SOPRINTENDENZA SPECIALE PER IL PIANO NAZIONALE  
DI RIPRESA E RESILIENZA

*Oggetto:* [ID\_VIP: 9929] **PROVINCIA DEL SUD SARDEGNA (comuni di Portoscuso e Gonnese) - Progetto per la realizzazione di un impianto fotovoltaico, denominato "GREEN AND BLUE SU MUNZIONI" della potenza di 39,0312 MW, con opere connesse di collegamento alla RTN – Progetto Definitivo.**  
Procedura riferita al Decreto legislativo n. 152 del 2006 – VIA (art. 23 – PNIEC)  
Proponente: SF ISLAND S.r.l.  
Parere tecnico istruttorio della Soprintendenza speciale per il PNRR.

*Oggetto:* [ID\_VIP: 9929] PROVINCIA DEL SUD SARDEGNA (Comuni di Portoscuso e Gonnese) – Progetto per la realizzazione di un impianto fotovoltaico, denominato “GREEN AND BLUE SU MUNZIONI” della Potenza di 39,0312 MW, con opere connesse di collegamento alla RTN – Progetto Definitivo.  
Proponente: SF ISLAND S.r.l.  
Parere endoprocedimentale.

(da SVILUPPO PLANIMETRICO ELEMENTI IDRICI SU BASE DBGT\_10K\_22, elaborato n. TAV\_FTVDISTR. 01, particolare)

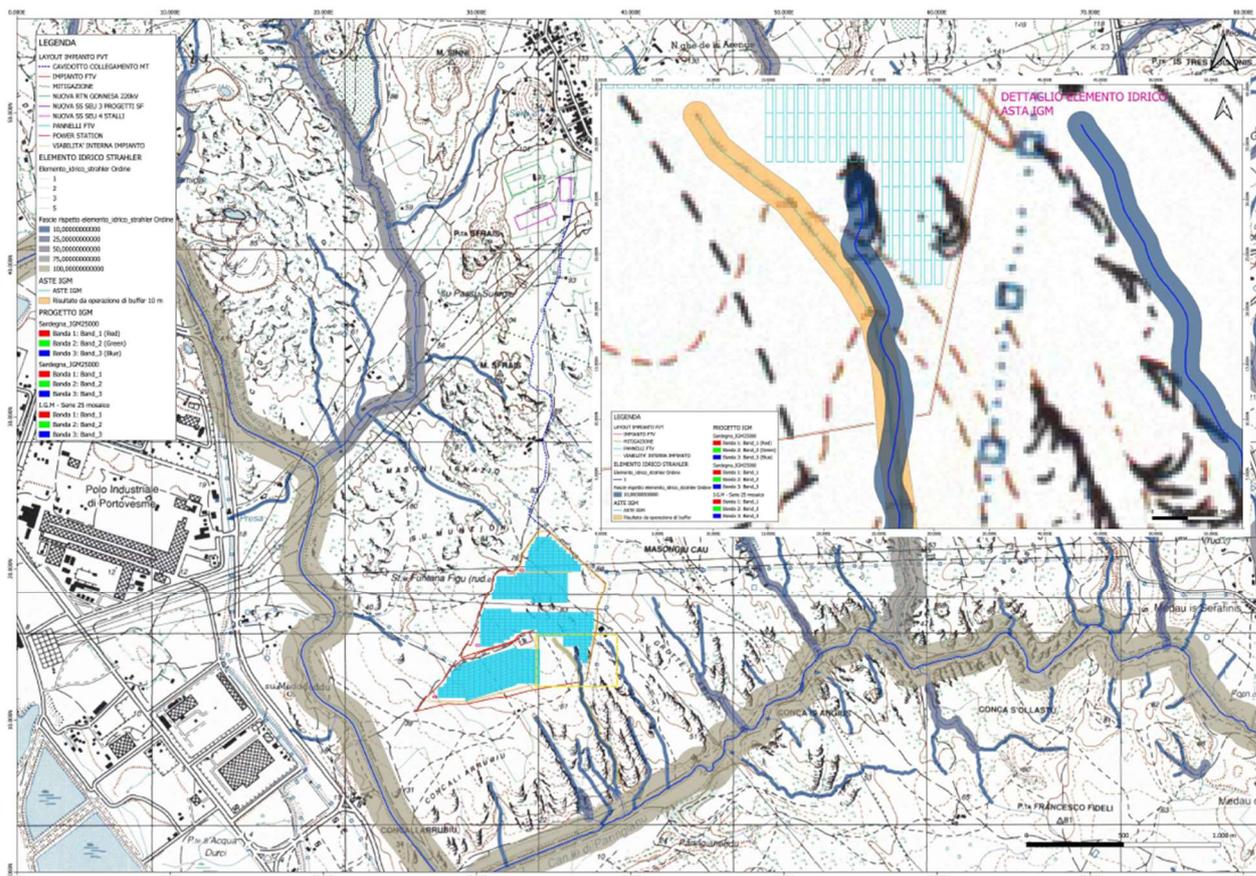
- d) **Regione Autonoma della Sardegna – Direzione Generale Agenzia Regionale del Distretto Idrografico della Sardegna** nota prot. n. 8253 del 31/07/2023, con la quale sono state trasmesse al Ministero dell'ambiente e della sicurezza energetica le proprie osservazioni, evidenziando, tra l'altro, che “... L'area dell'impianto di produzione energetica risulta sovrapposta ad un elemento idrico del reticolo ufficiale di riferimento ai fini PAI ivi incluso quello desumibile dalla carta dell'Istituto Geografico Militare (IGM), Carta topografica d'Italia - serie 25VS edita per la Sardegna dal 1958 al 1965, denominato 107016\_FIUME\_1916, e relative fasce di prima salvaguardia di cui all'art. 30 ter delle N.A. del PAI, equiparate ad aree a pericolosità molto elevata Hi4. Tale interferenza risulta individuata rispetto all'area di progetto nella TAV\_FTV012 - INQUADRAMENTO GEOLOGICO E PAI, mentre non risulta individuata rispetto all'impianto nella TAV\_FTV013 - LAYOUT IMPIANTO. Ai sensi della deliberazione G.R. regionale n. 59/90 del 27.11.2020 avente ad oggetto "Individuazione delle aree non idonee all'installazione di Impianti Alimentati da fonti energetiche rinnovabili" e ai sensi delle Norme di Attuazione (N.A.) del PAI, che recitano "nelle aree di pericolosità molto elevata resta comunque sempre vietato realizzare nuovi impianto tecnologici fuori terra", affinché l'intervento possa essere ammissibile sarà necessario che le aree di pericolosità Hi4 siano sgombrare da pannelli e da eventuali opere accessorie quali recinzioni, manufatti fuori terra o interrati a servizio dell'impianto ...”;

- e) **SF ISLAND S.r.l.**, nota del 24/08/2023, con la quale si controdeducono – allegando specifici elaborati progettuali – le osservazioni della Regione Autonoma della Sardegna – Direzione Generale Agenzia Regionale del Distretto Idrografico della Sardegna di cui alla nota prot. n. 8253 del 31/07/2023:

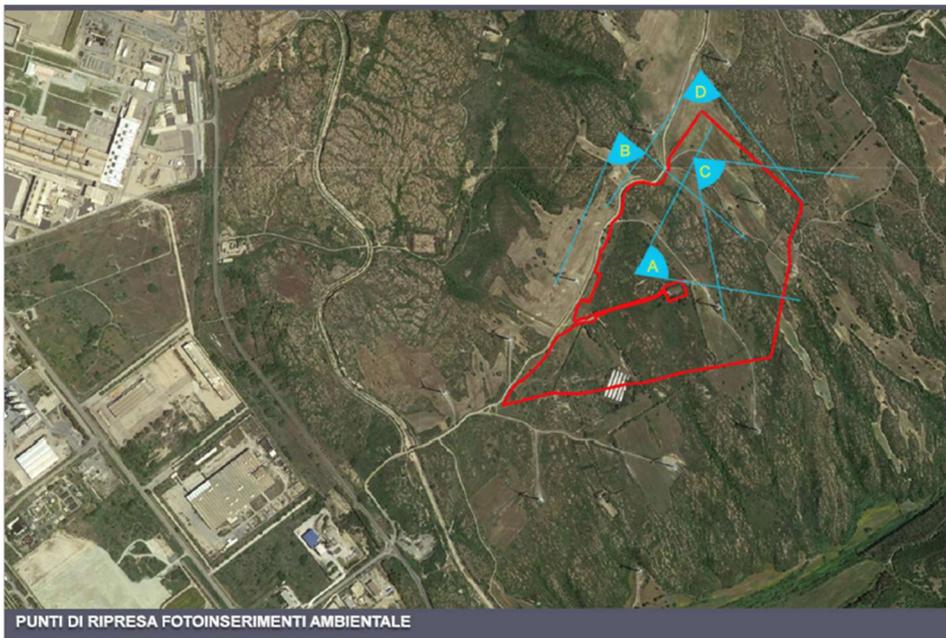
**CONSIDERATO** che il Piano paesaggistico regionale – Primo ambito omogeneo, nel suo *Assetto ambientale*, classifica le aree interessate dal progetto di cui trattasi quali elencate dal Proponente (v. *Relazione paesaggistica* integrativa,

snaturerebbe con l'introduzione di strutture industriali estese planimetricamente e per questo incongrue ed estranee, dovendosi per la loro installazione modificarne la consistenza e naturalità:

(da *Inquadramento Urbanistico Consortile*, elaborato integrativo n. TAV-FTV006, particolare con legenda, con evidenziata l'area di progetto con riquadro in ROSSO)

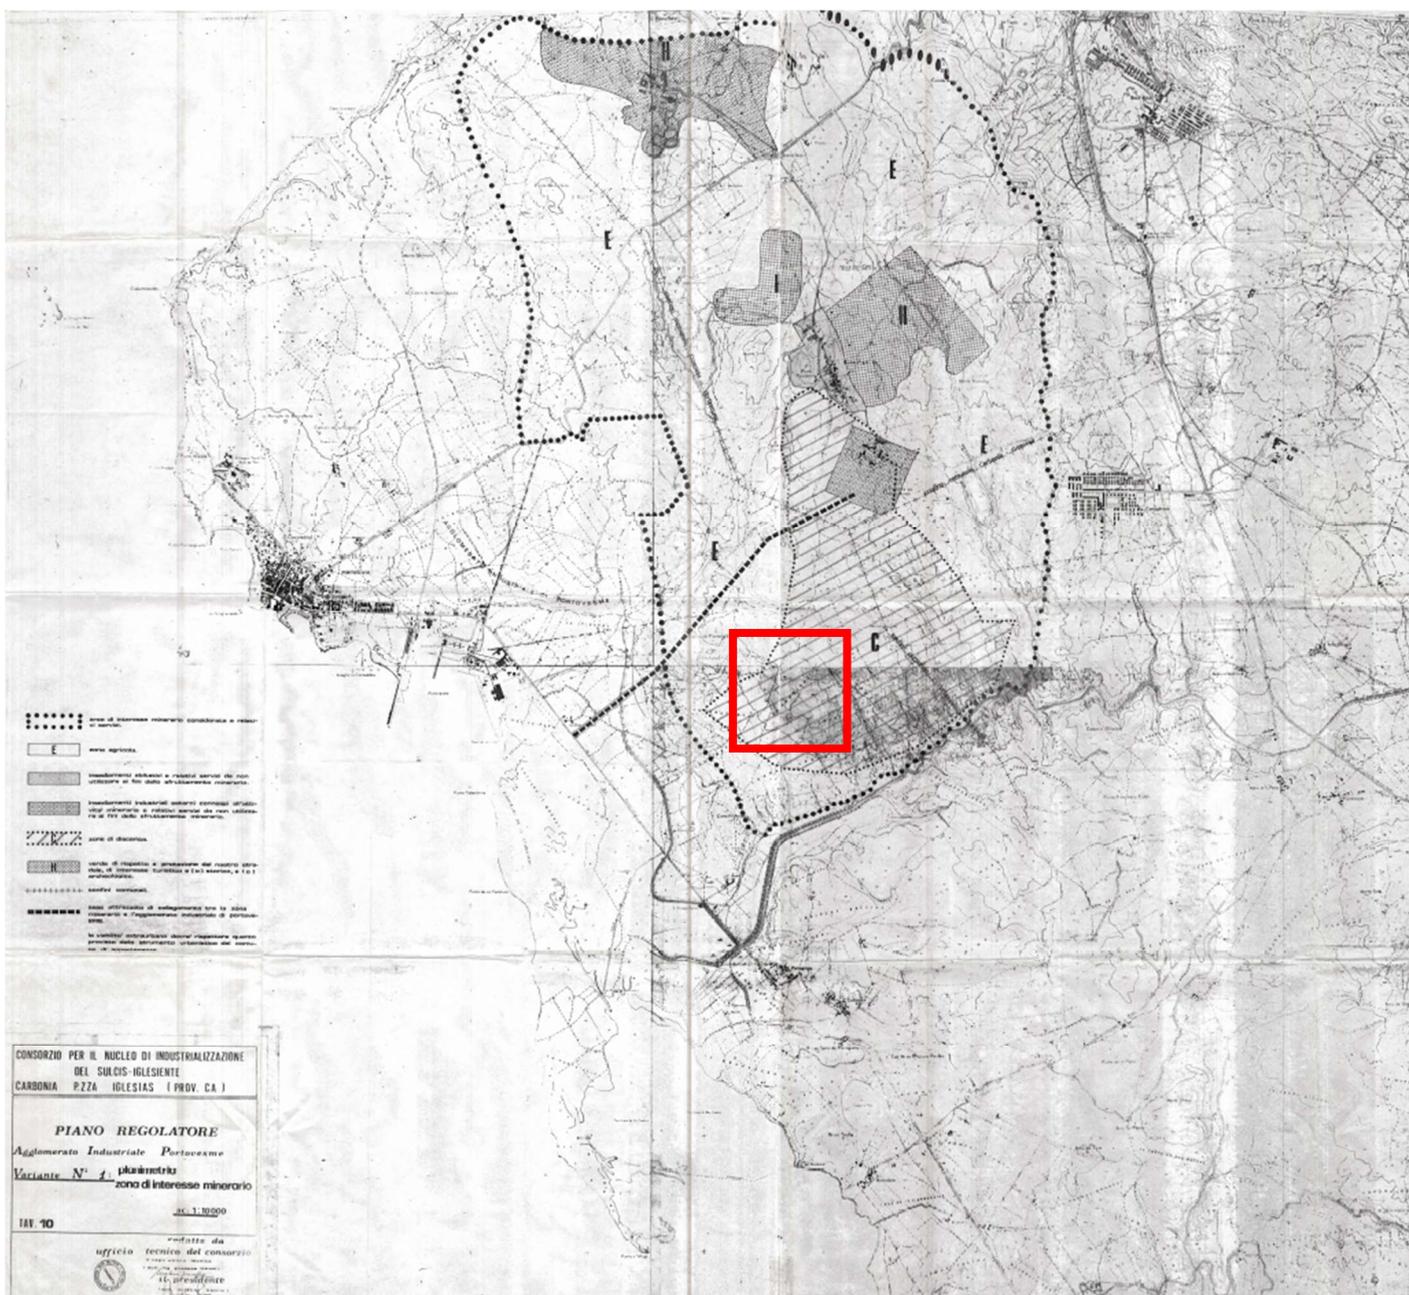
**CONSIDERATO** che l'area oggetto di intervento, benchè inserita nel Piano Consortile del Consorzio Industriale Provinciale Sulcis Iglesiente, è identificata urbanisticamente dal Comune di Portoscuso quale zona E – agricola, anche

sottozone E2 agricola di “primaria importanza per la funzione agricola e produttiva in relazione all’estensione e composizione dei terreni”, tanto da risultarne la relativa previsione di tutela del Piano paesaggistico regionale quale elemento di conservazione del connesso paesaggio naturale ancora preservatosi, nonostante l’esistente impianto industriale da fonte eolica:

(da *Inquadramento Urbanistico*, elaborato integrativo n. TAV-FTV005, particolare con rappresentato l’impianto industriale in progetto con linea ROSSA entro zone E – agricola del PUC del Comune di Portoscuso)

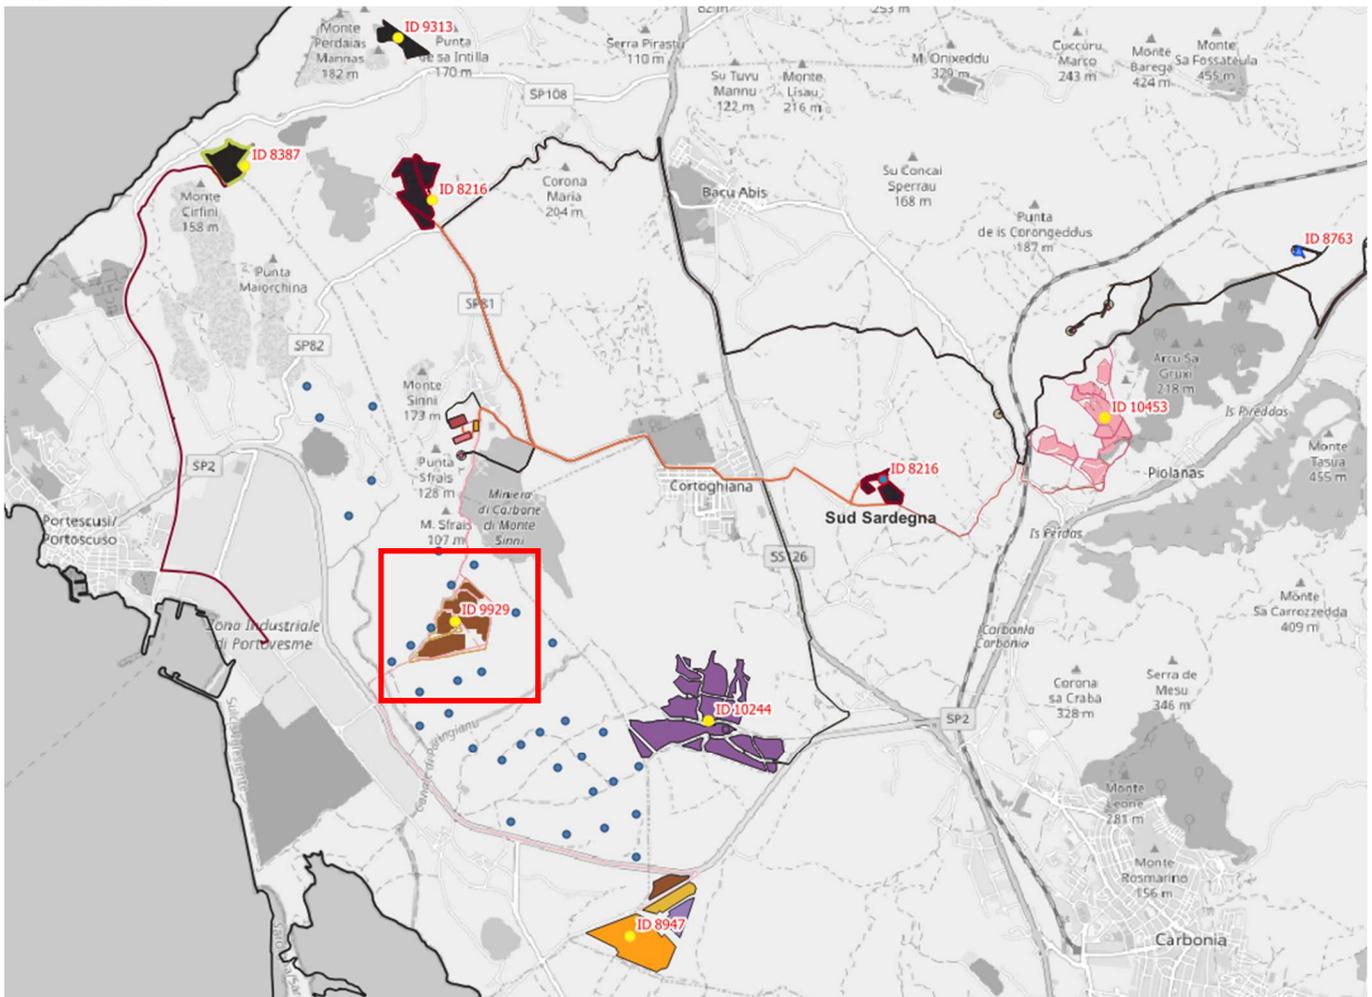
**CONSIDERATO** che, sulla base degli atti presentati dal Proponente, l’area di localizzazione dell’impianto industriale in esame si colloca in un’area non oggetto di pianificazione di dettaglio per insediamenti del Piano Consortile del Consorzio Industriale Provinciale Sulcis Iglesiente – se non quale “zone di discariche” dell’attività mineraria - e, pertanto, vista la d.G.R. n. 16/24 del 28/03/2017, si ritiene operativo il vincolo paesaggistico di cui al bene paesaggistico tipizzato ed individuato dal Piano paesaggistico regionale (PPR) quale “Fascia costiera”, definita e disciplinata dalle relative Norme Tecniche di Attuazione (NTA) agli articoli 19 e 20 (v. parere endoprocedimentale del 24/11/2023 della Soprintendenza Archeologia, belle arti e paesaggio territorialmente competente, paragrafo D: “... *Richiamando quanto elencato al punto B.1, sebbene parrebbe che l’areale di installazione dei moduli FV sia escluso dall’applicazione della disciplina del PPR per la “Fascia costiera”, vincolo paesaggistico ai sensi dell’art. 143 per effetto dell’art. 17, comma 3 lett. a delle NTA del PPR (Deliberazione G.R. n. 16/24 del 28/03/2017: “le aree interne ai piani delle aree e dei nuclei industriali, approvati ai sensi delle disposizioni contenute nel D.P.R. n. 1523 del 1967 e nel D.P.R. n. 218 del 1978, che contengono previsioni di dettaglio, con articolazione in aree, specificazione delle destinazioni, indicazione dei parametri edificatori e delle condizioni per l’edificazione, non necessitanti di ulteriori atti di pianificazione, e le cui destinazioni d’uso siano riconducibili a quelle previste dal le zone urbanistiche “D” e “G” del D.A. n. 2266/U del 1983, indipendentemente dalle previsioni riportate negli strumenti urbanistici comunali, sono escluse dall’operatività del vincolo paesaggistico “fascia costiera”, ai sensi dell’articolo 19, comma 3, lettera c), delle norme tecniche di attuazione*
